更改内容				紧急	签章日期为最终实施日期（对应合同排产日期）					
CA号	标记	处数			实施日期	更改人	日期	设计	黄志强	杭州西奥电梯有限公司
CA-D2208060			因零件图更新，更新装配图显示样式		2023-07-28	黄志强	2022-08-11	校对	薛伟	
CA-D2306195	△	2处	增加序号为22的10号平垫			黄志强	2023-06-26	标准化	薛艳妮	
								批准	胡鹏飞	比例: 此图不按比例
								日期	2022-04-18	共 2 页 第 1 页

CA号	标记	处数	更改内容	更改人	日期	设计	黄志强	杭州西奥电梯有限公司		
CA-D2306195	△	2处	销轴B10x20改为B10x14,增加序号22的10号平垫	黄志强	2023-06-26	校 对	薛伟			
						标准化	薛艳妮			
						批 准	胡鹏飞			
						日 期	2022-04-18	比例: 此图不按比例	安全钳提拉机构	
								共 2 页	第 2 页	CA号: CA-D2204120

传动轴

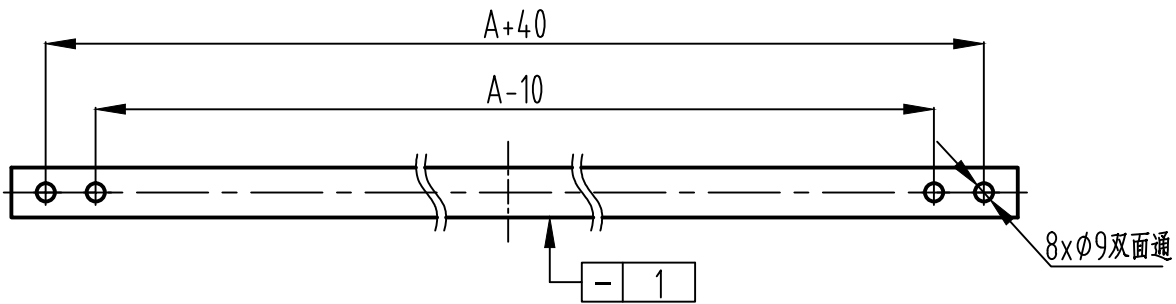
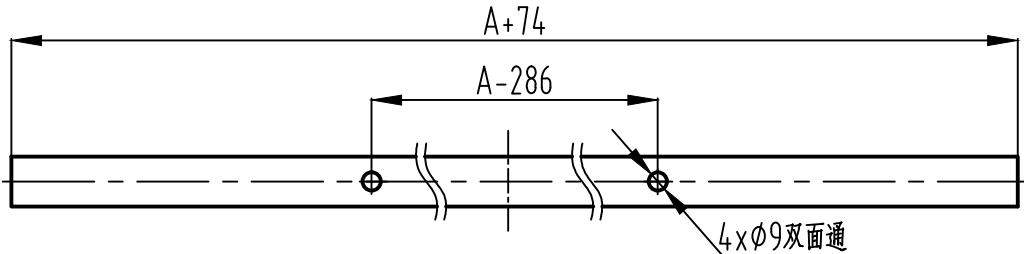
表面处理要求更改为镀锌

增加尺寸25的公差标注

- 1.去毛刺锐边。△2.表面镀锌处理。
- 2.表面喷粉，颜色同井道部件颜色。
- 3.A为轿厢外宽。

开关固定板

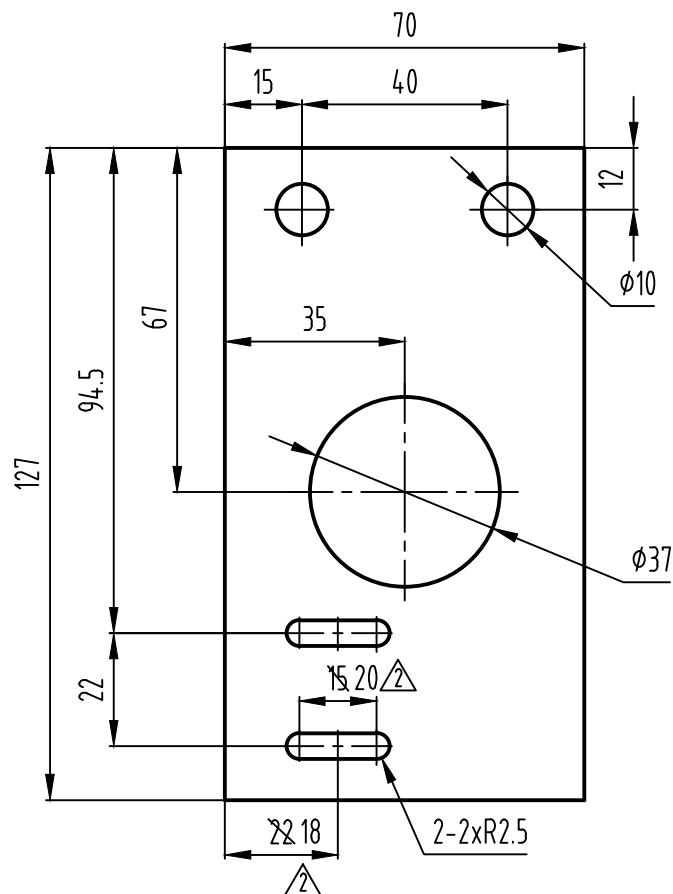
表面处理要求更改为镀锌

更改腰型孔大小

△ 2.表面镀锌处理。

轴套

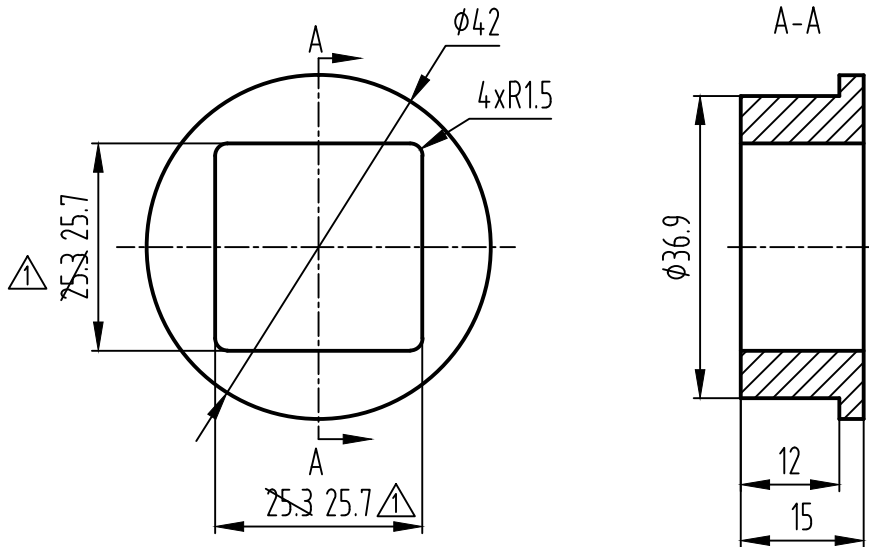
尺寸25.3更改为尺寸25.7

连接板

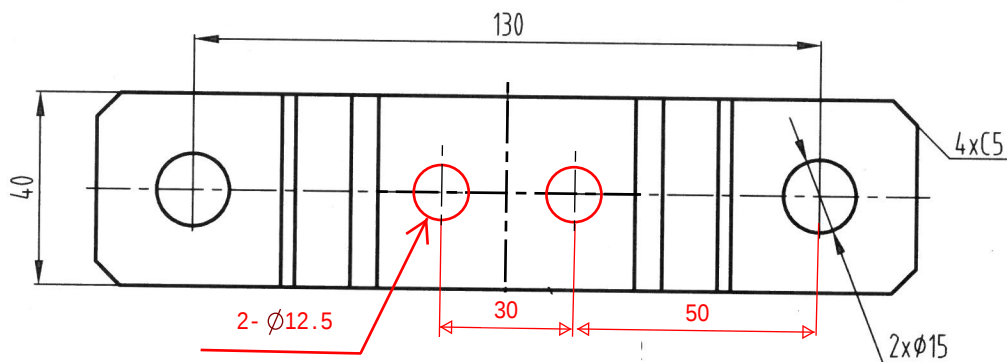
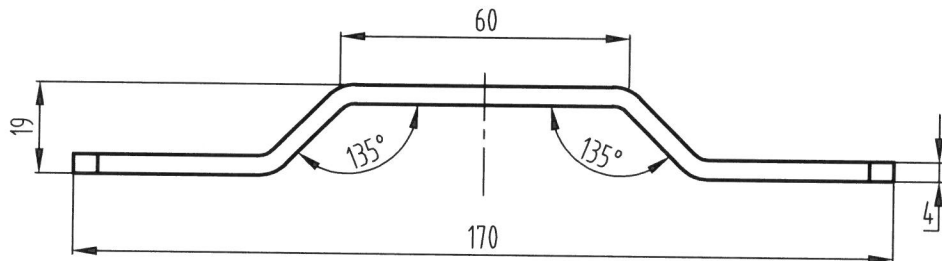
表面处理要求更改为镀锌

1. 去毛刺锐边。 $\triangle$ 2. 表面镀锌处理。

X0A4012AHE__	001
重量 (kg)	
备注	
钢板 2.0 GB/T 709 Q235A GB/T 912	杭州西奥电梯有限公司
比例: 此图不按比例	X0A4012AHE 垫块
共 1 页 第 1 页	CA号: CA-D2204120

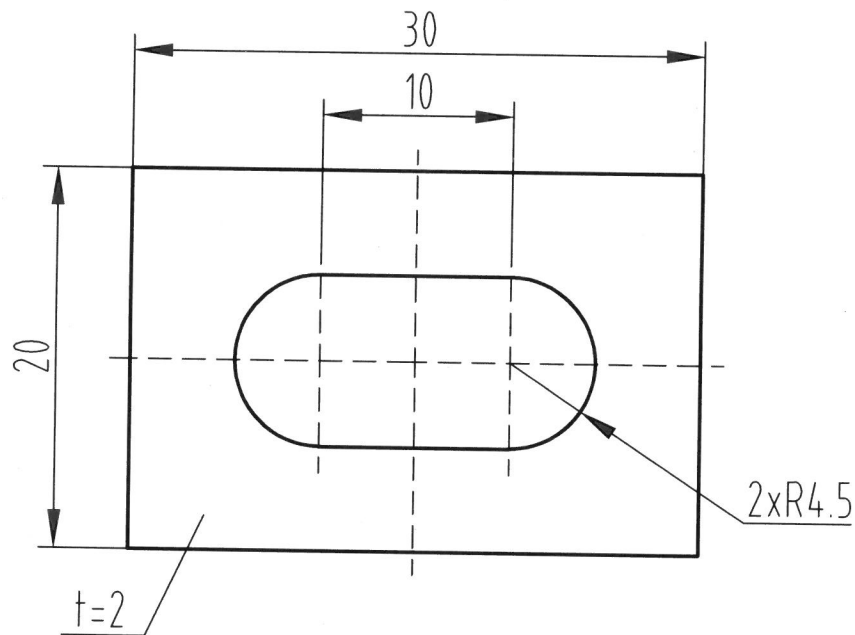
CA号	标记	处数	更改内容	普通	更改人	日期	设计	审核	批准	日期
CA-D2208060	△	1	表面处理要求更改为镀锌		黄志强	2022-08-11	2022-10-15	薛伟	薛艳妮	胡鹏飞

△ 2.表面镀锌处理。

提拉板

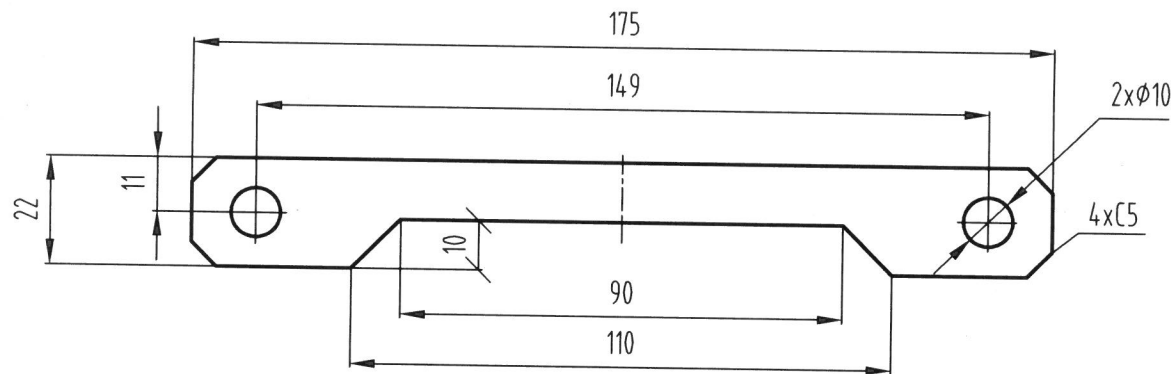
CA号	标记	处数	更改内容	普通	更改人	日期	设计	审核	批准	日期
CA-D2208060	△1	1	表面处理要求更改为镀锌		黄志强	2022-08-11	黄志强	2022-10-15	薛伟	2022-05-19
					生产图		标准化		薛艳妮	
					外协		批准		胡鹏飞	
							日期

△2.表面镀锌处理。

提拉臂

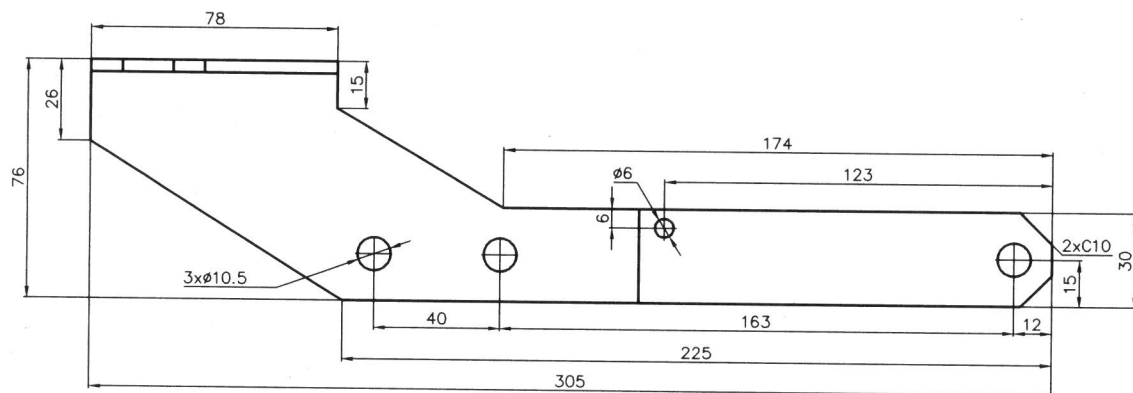
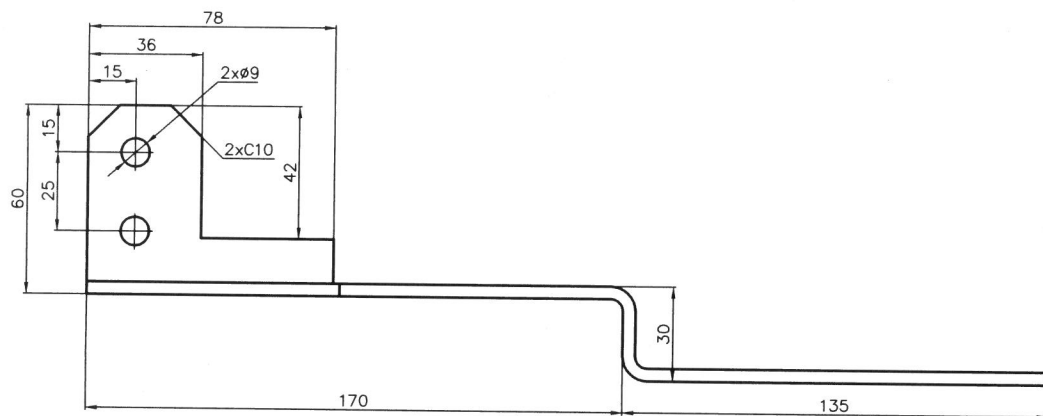
CA号	标记	数量	更改内容
CA-D2208060	$\triangle$	1	表面处理要求更改为镀锌

1. 去毛刺锐边, $\triangle$ 2. 表面镀锌处理。
2. 表面喷漆, 颜色同并送样件颜色。
3. 折弯半径同板厚。

X0A4136BLG__	001
重量 (kg)	
备注	
钢板 6 GB/T 709 Q235A GB/T 3274	杭州西奥电梯有限公司
比例: 此图不按比例	X0A4136BLG 角铁
共 1 页 第 1 页	CA号: CA-D2204120

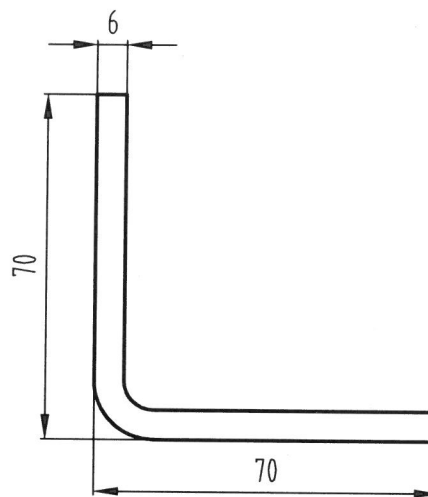
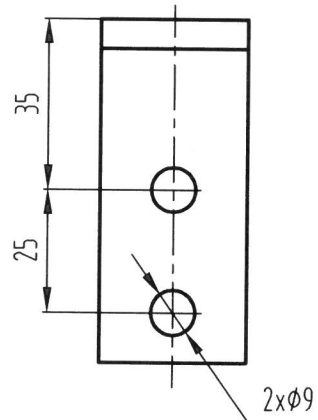
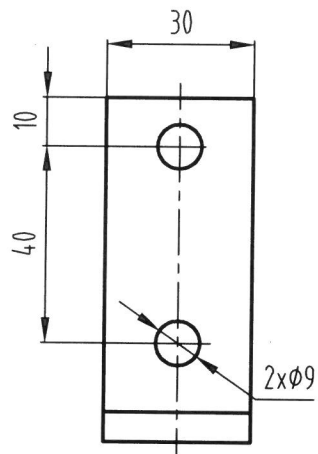
CA号	标记	处数	更改内容	普通	更改人	日期	设计	日期	审核	日期	批准	日期
CA-D2208060	$\triangle 1$	1	表面处理要求更改为镀锌		黄志强	2022-08-11	黄志强	2022-10-15	薛伟		薛艳妮

- 1.去毛刺锐边。 $\triangle 1$ 2.表面镀锌处理。
- 2.表面喷粉，颜色同井道部件颜色。
- 3.折弯半径从板厚。

提拉臂

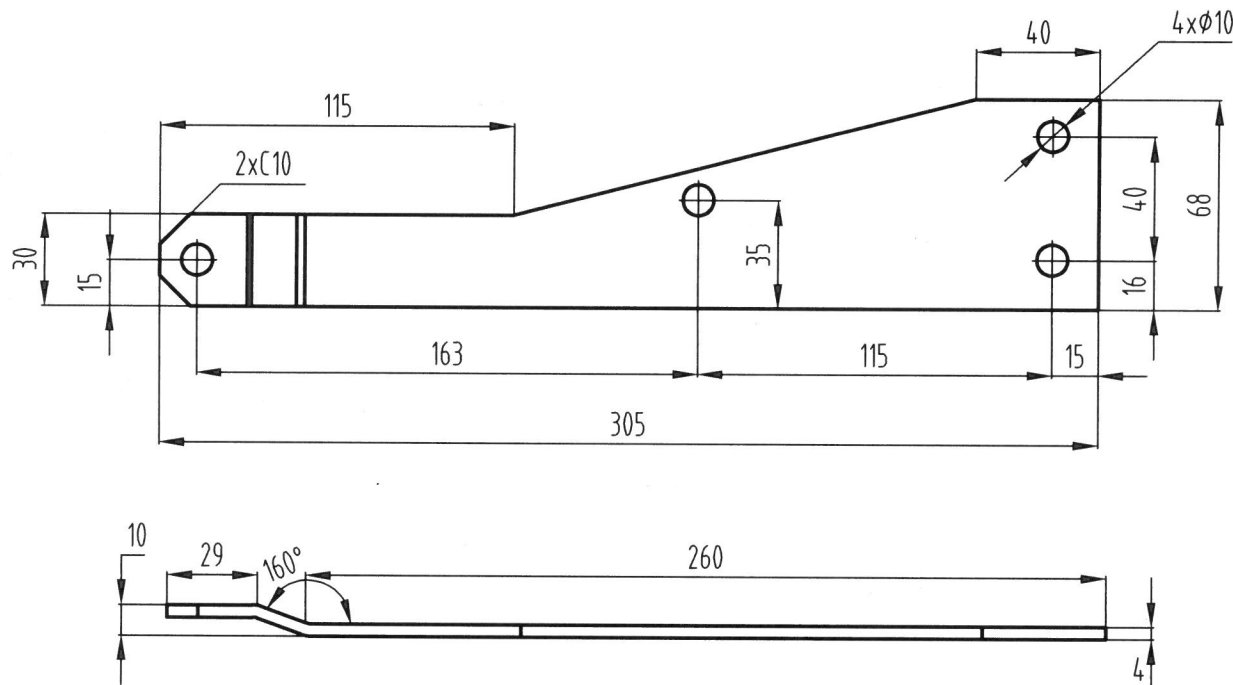
CA号	标记	处数	更改内容	普通	更改人	日期	设计	审核	批准	日期	备注	比例	图号
CA-D2208060	$\triangle$	1	表面处理要求更改为镀锌		黄志强	2022-08-11	2022-10-15	薛伟	薛艳妮	胡鹏飞	2022-04-18	共 1 页	第 1 页

- 1.去毛刺锐边。 $\triangle$ 2.表面镀锌处理。
- 2.表面喷粉处理，颜色同井道部件颜色。
- 3.折弯半径从板厚。

垫片

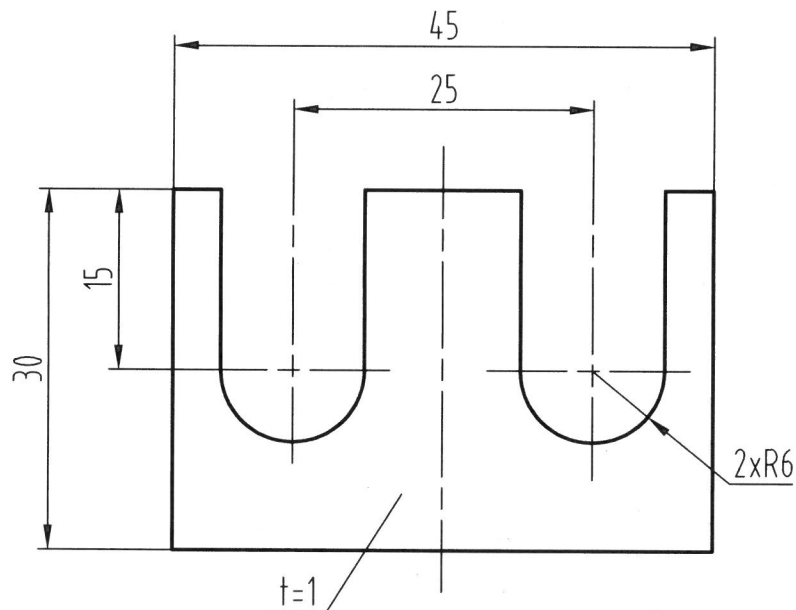
表面处理要求更改为镀锌

△2.表面镀锌处理。
